Antwort der STRADADI GmbH vom 7. November 2022

Im Nachgang zu Ihrer Vorstellung der Machbarkeitsstudie „Straßenbahn Darmstadt-Weiterstadt" am 2. Dezember 2019 in Weiterstadt hat der Ausschuss für Stadtentwicklung, Umwelt und Verkehr in der Sitzung am 17. Februar 2020 einstimmig folgenden Beschluss gefasst:

Fragenkatalog aus der Vorlage 10/0876/3:

Systemquerschnitt 01 - Am Dornbusch/ Frankonia

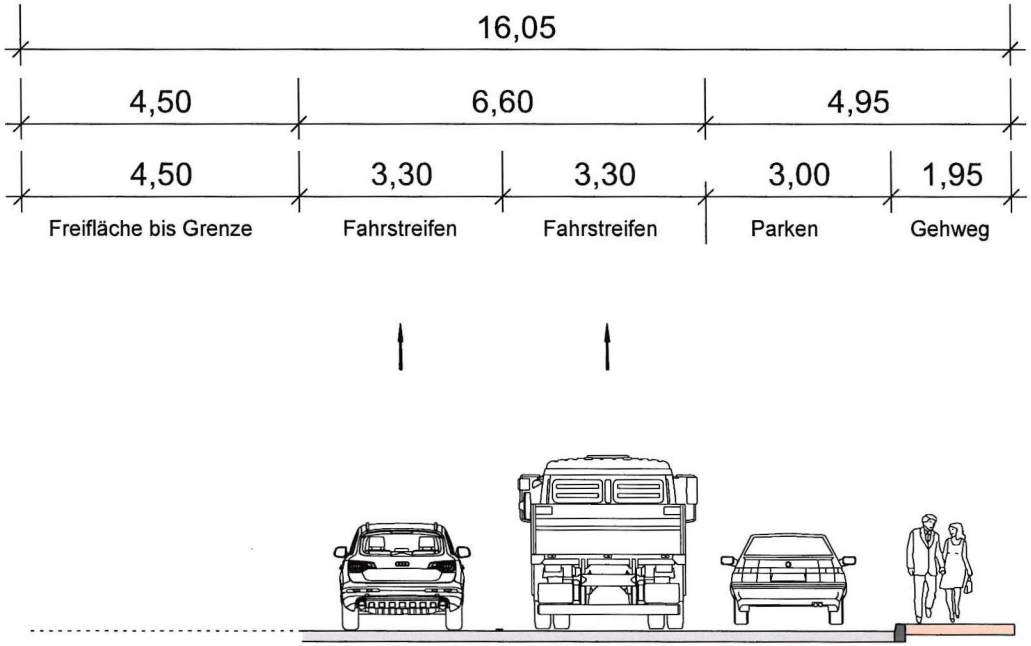
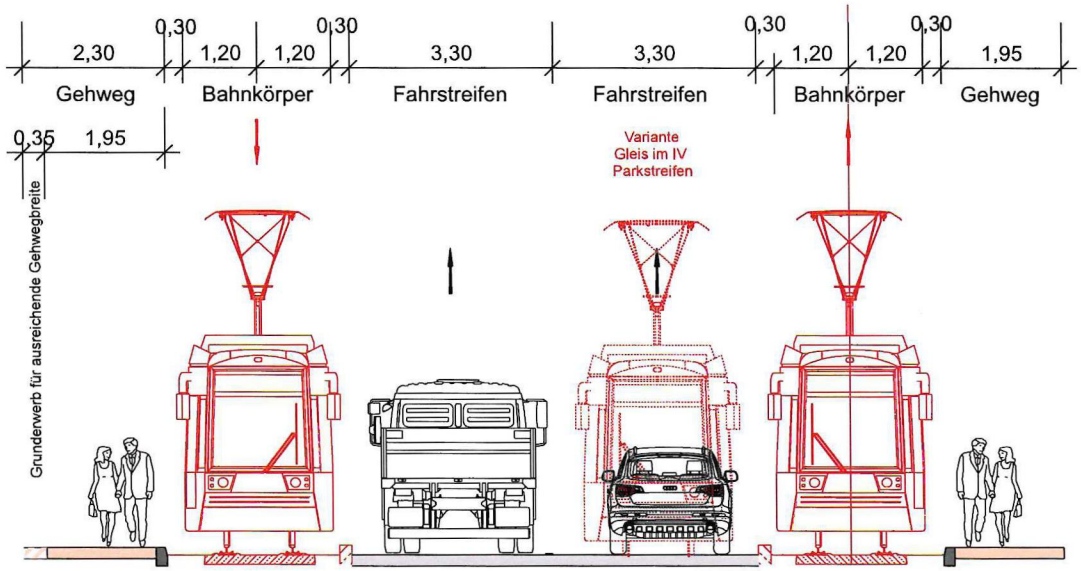
4.1 Die Straße Am Dornbusch gehört zum hochbelasteten Einbahnstraßenring im Industriegebiet Süd. Geht die Straßenbahntrasse bzw. deren Querschnitt zu Lasten der Kapazität dieses Individualverkehres? Falls ja, wie sieht hier die Lösung aus?

→ Eine Lösung zur Straßenraumaufteilung mit Führung der Straßenbahn in der Straße Am Dornbusch wurde skizziert. (vgl. **Anlage 1**)

Knotenpunkt B 42 / Im Rödling / Darmstädter Straße

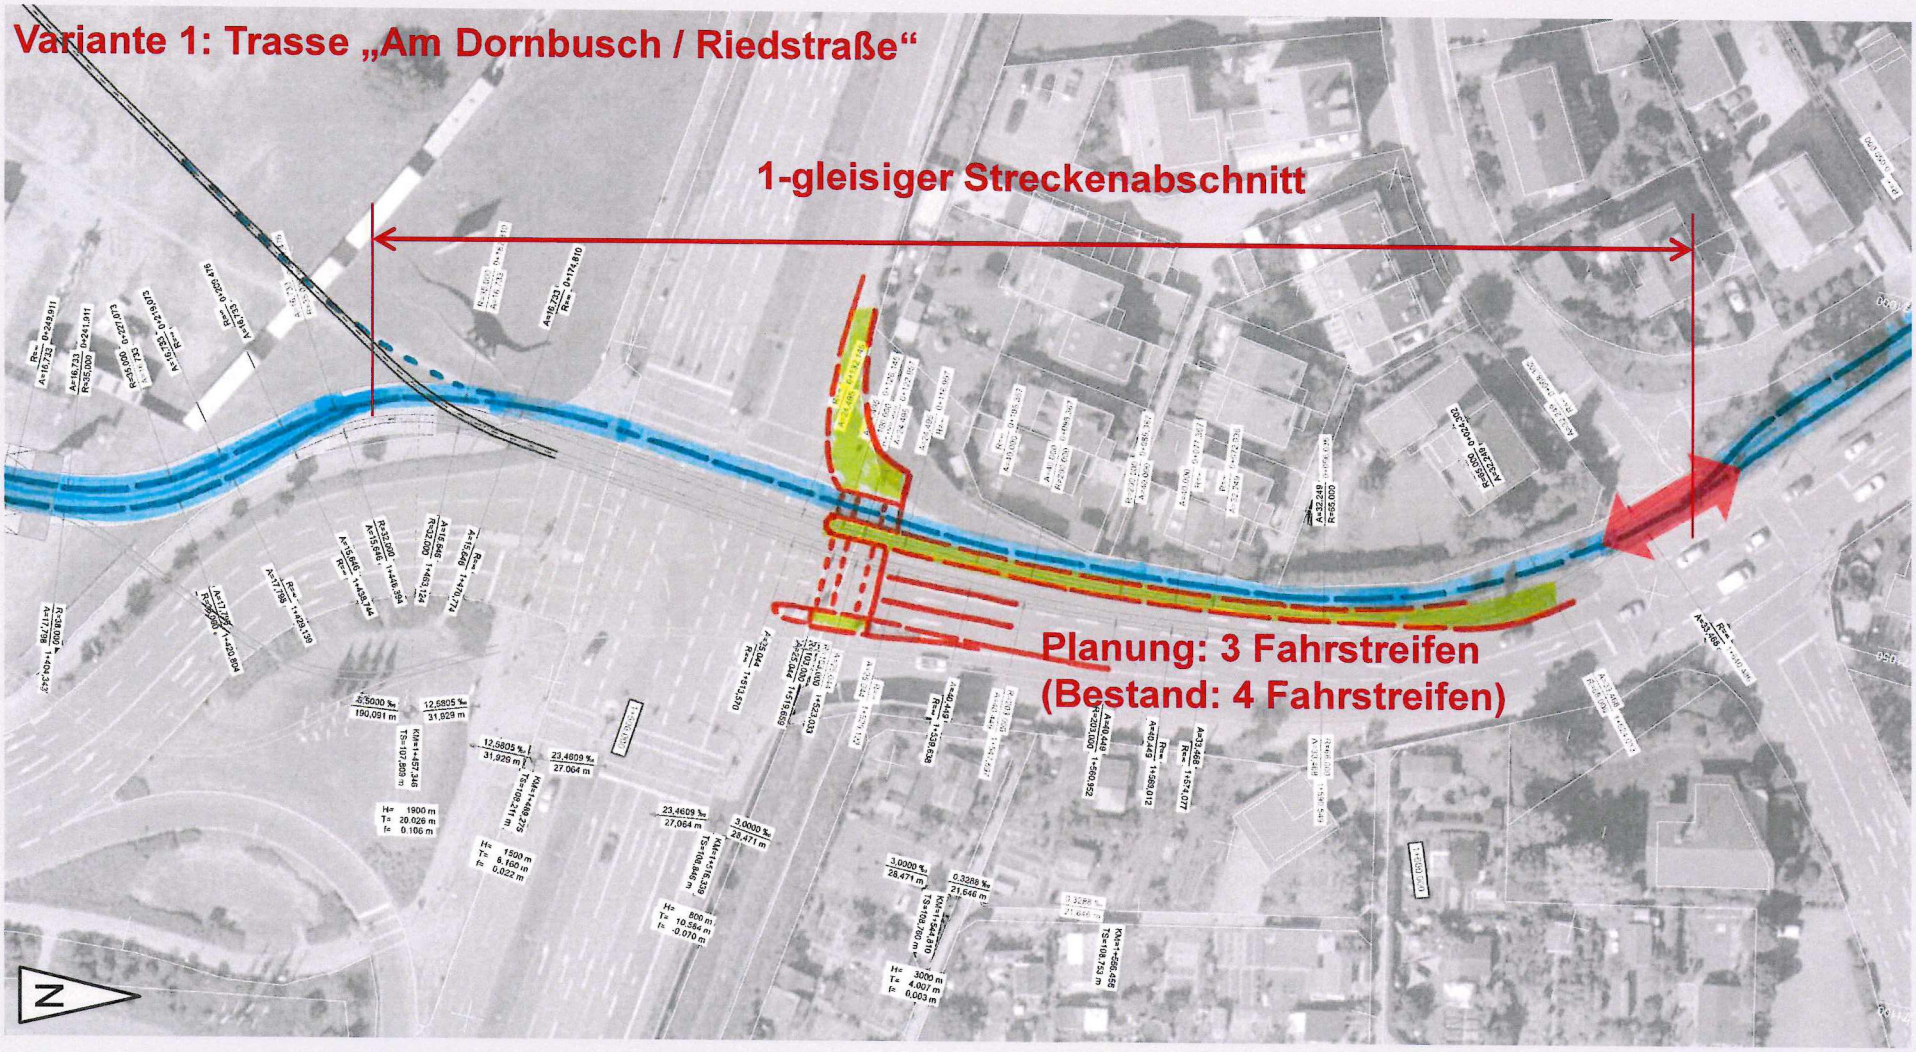
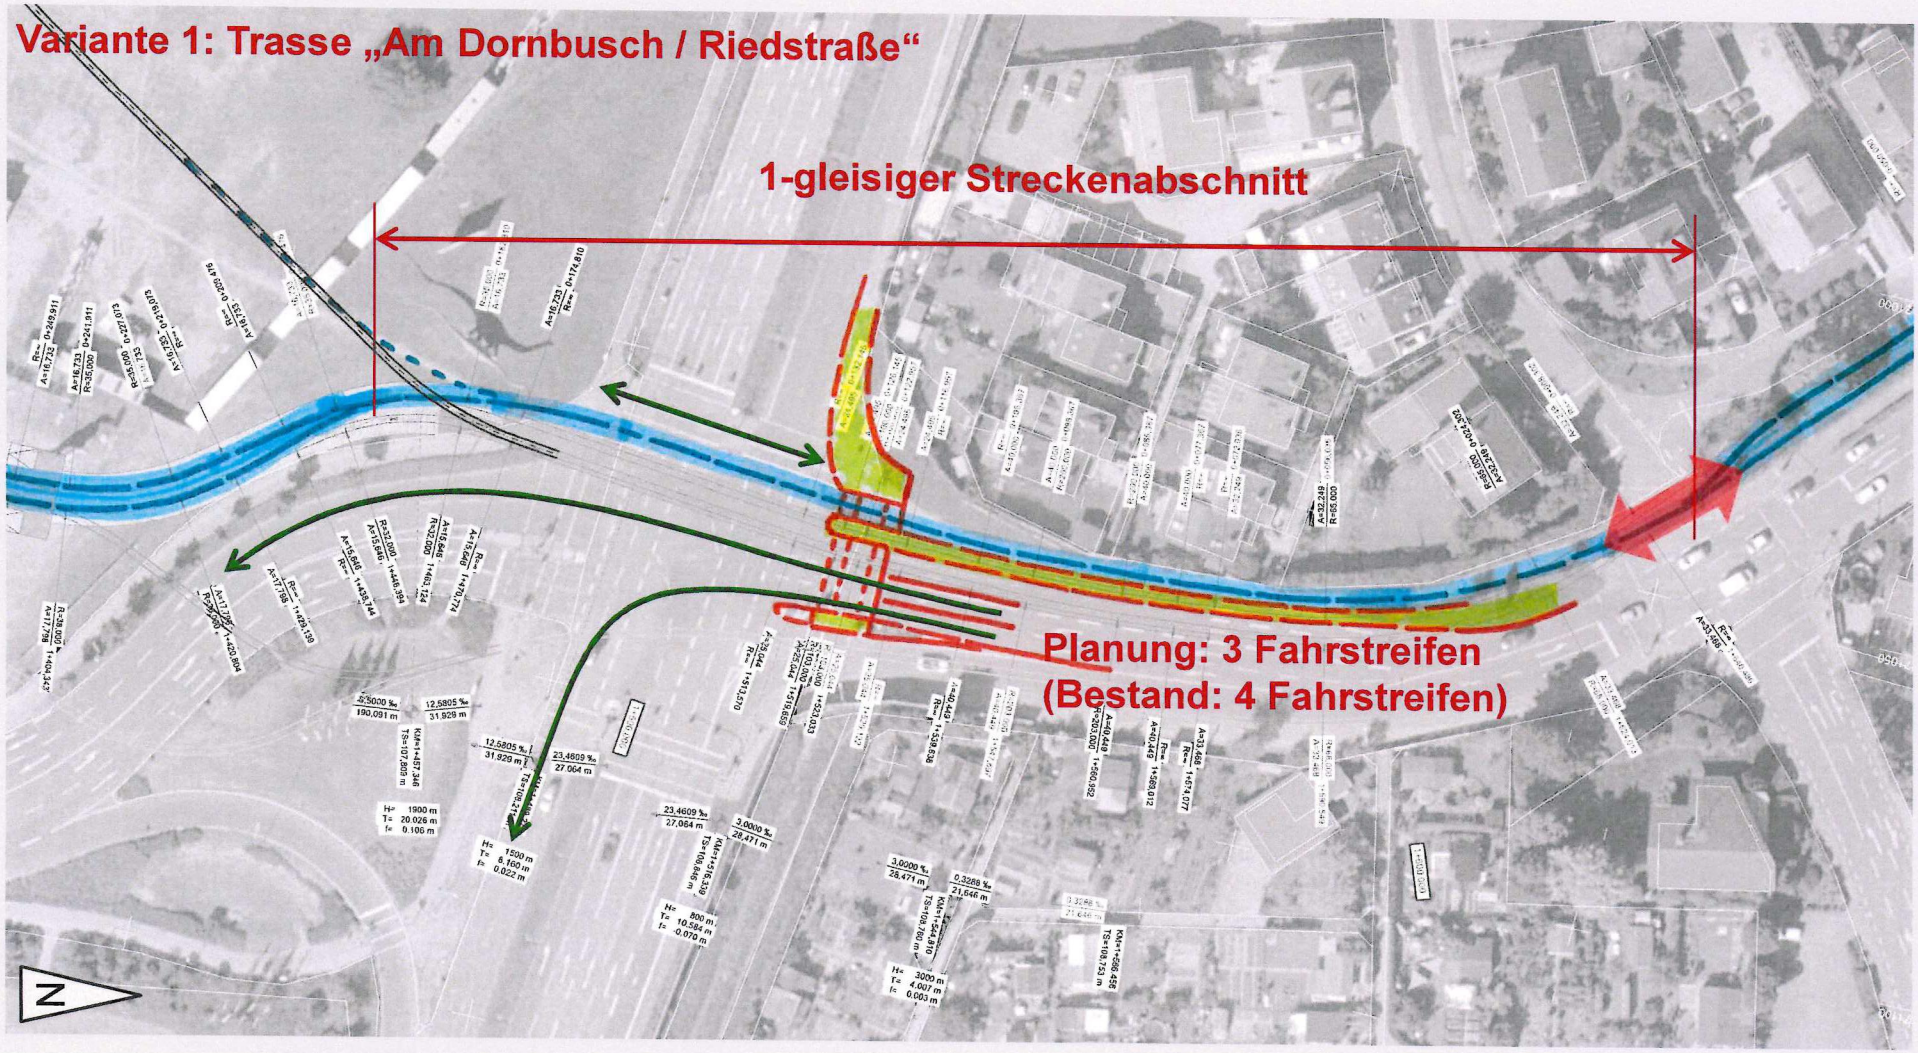
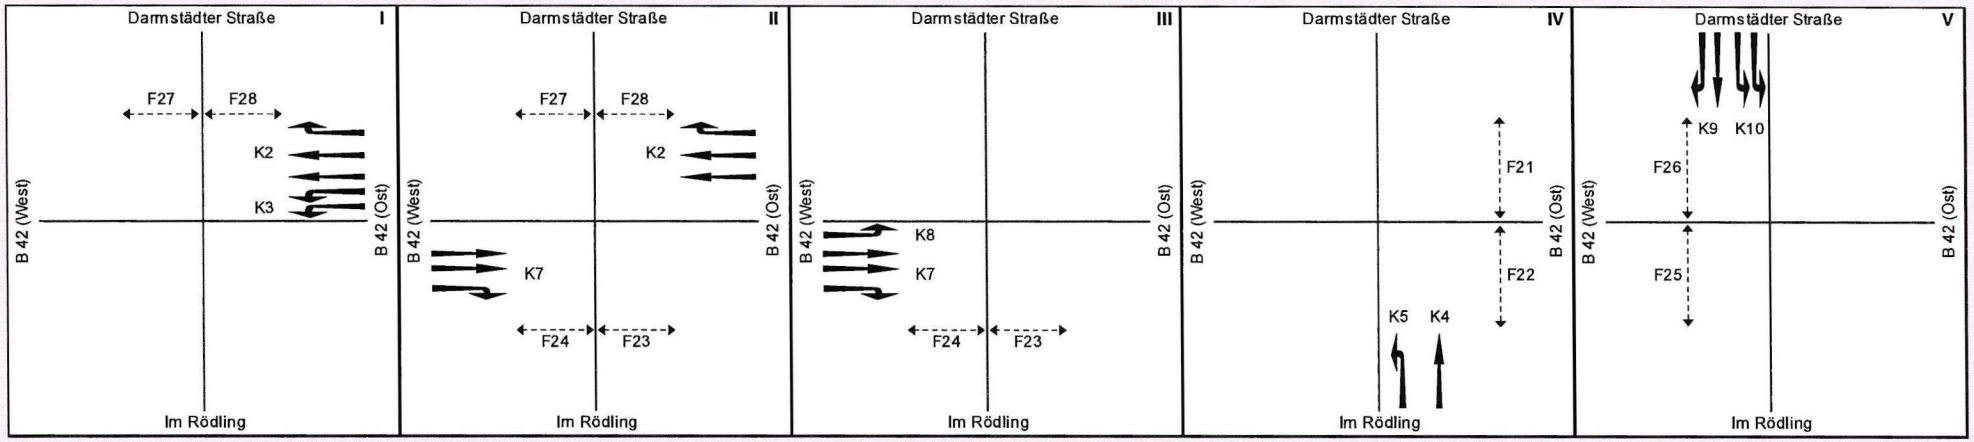
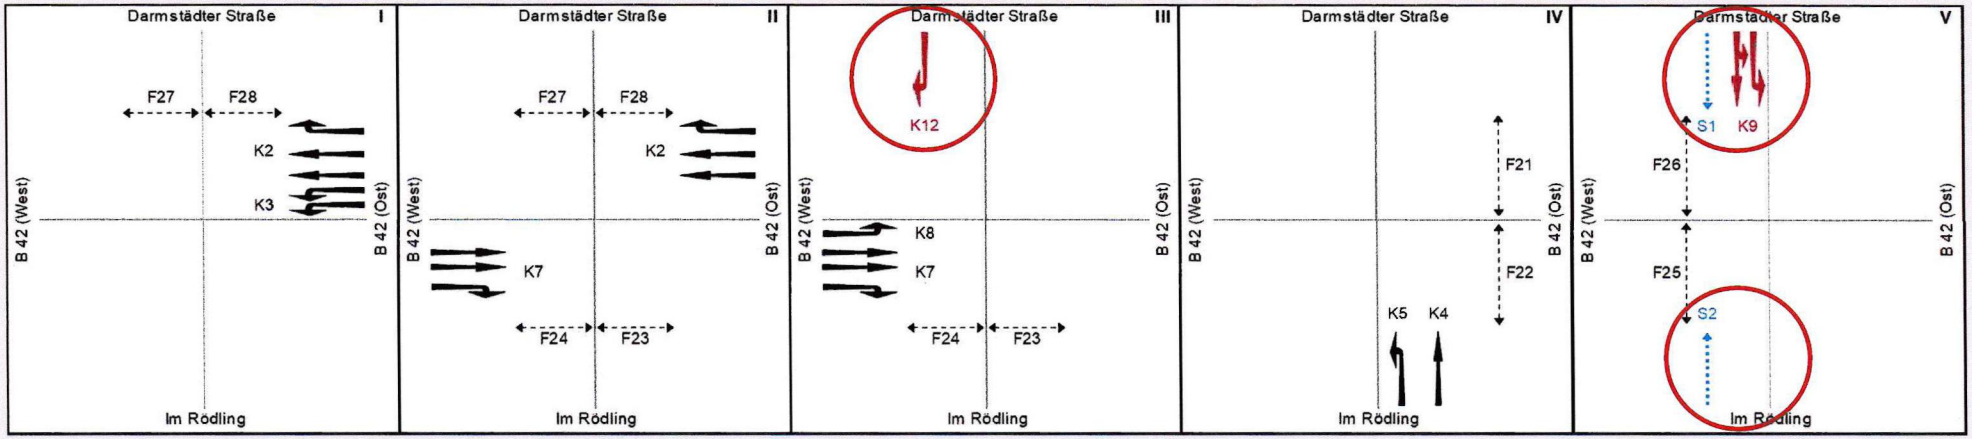
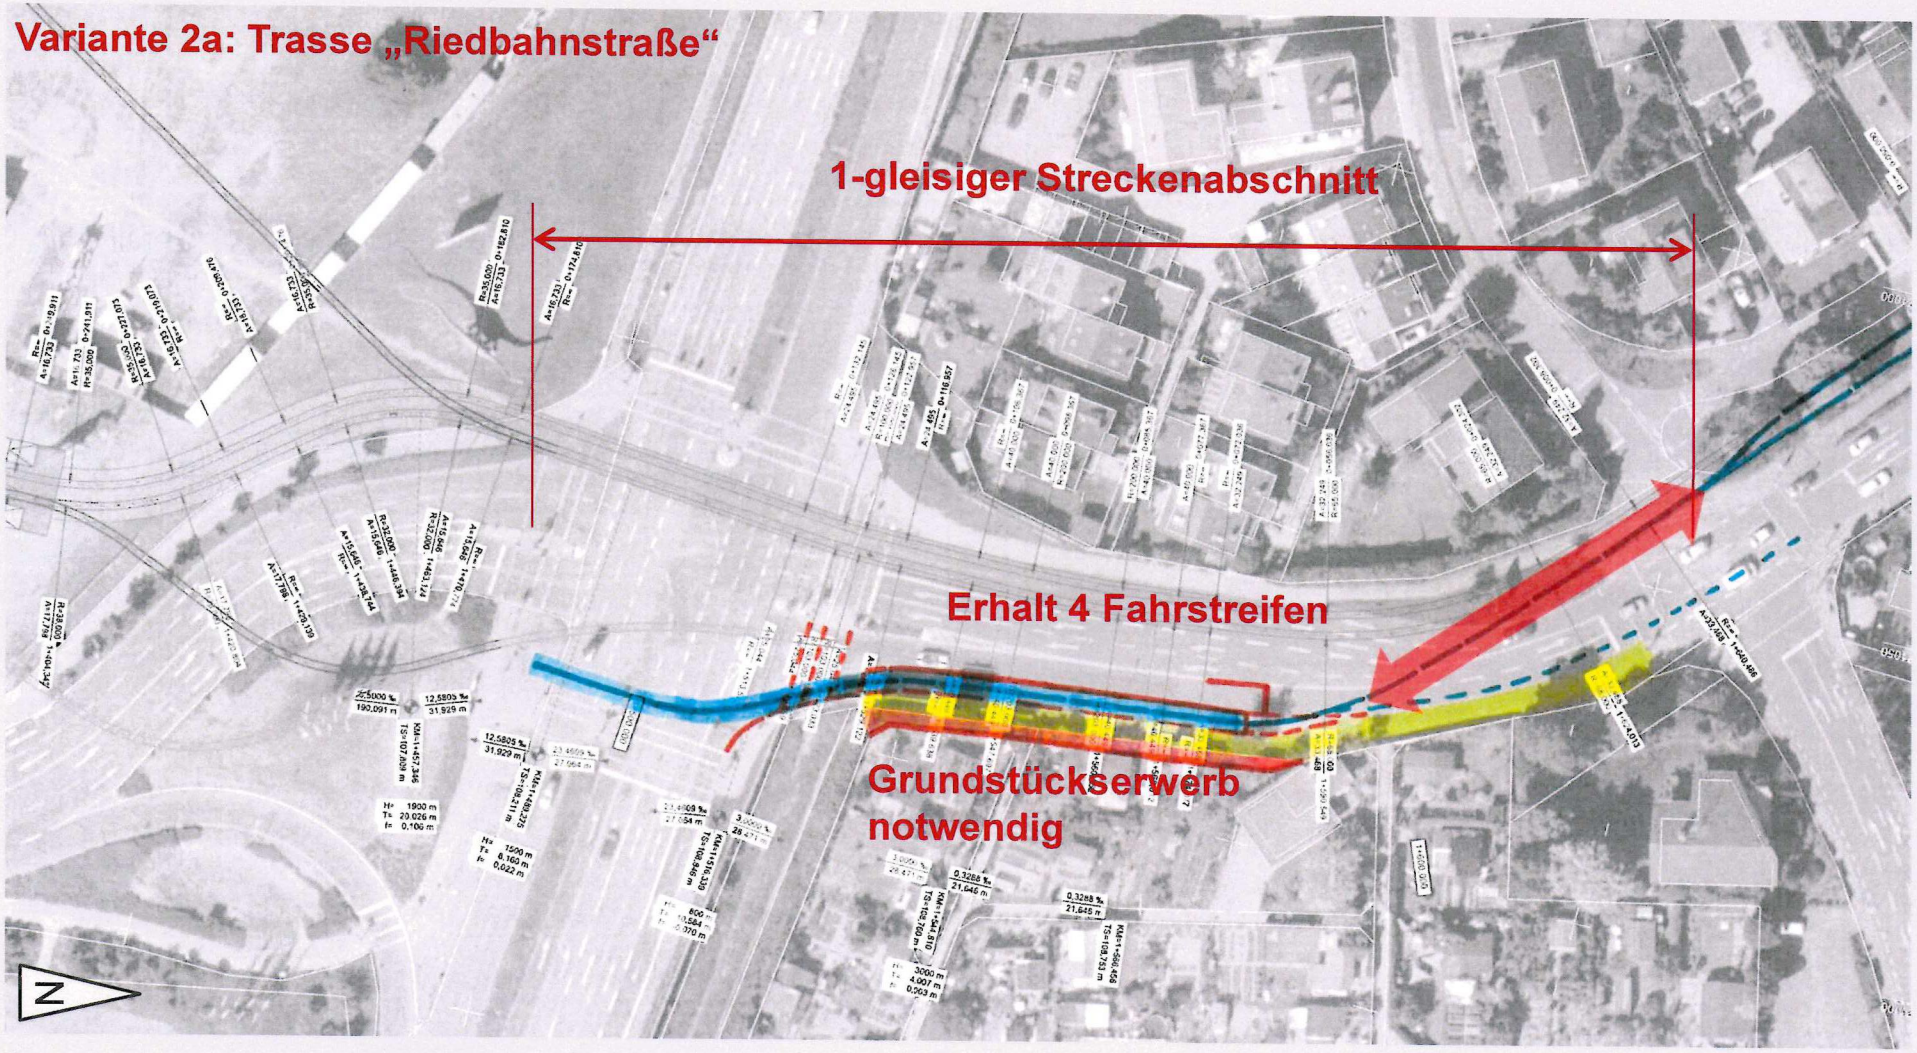
4.2 Wie soll die niveaugleiche Kreuzung mit der B42 lagemäßig aussehen? Gehen hier Fahrspuren oder Teile davon verloren? Wie wird sich bei regelmäßigen Kreuzungen der Straßenbahn mit der B42 der Individualverkehr verhalten?

→ Für die niveaugleiche Querung der Straßenbahn über die B 42 wurden, abgestimmt auf die untersuchten Trassenvarianten, zwei Varianten entwickelt, die einen möglichst

geringen Eingriff in die vorhandene Lichtsignalsteuerung erfordern. Beide Varianten gewährleisten nach HBS-Bewertung (im Sinne einer Voruntersuchung) eine leistungsfähige Verkehrsabwicklung am Knotenpunkt B 42 / Im Rödling / Darmstädter Straße (vgl. **Anlage 2**).

→ Zur Berücksichtigung der verkehrsabhängigen/ koordinierten Signalprogrammsteuerung und der Signalprogrammeingriffe durch die Straßenbahn ist nach Entscheidung bzw. Festlegung auf eine Vorzugsvariante eine vertiefende Leistungsfähigkeitsuntersuchung mittels mikroskopischer Verkehrsflusssimulation durchzuführen.
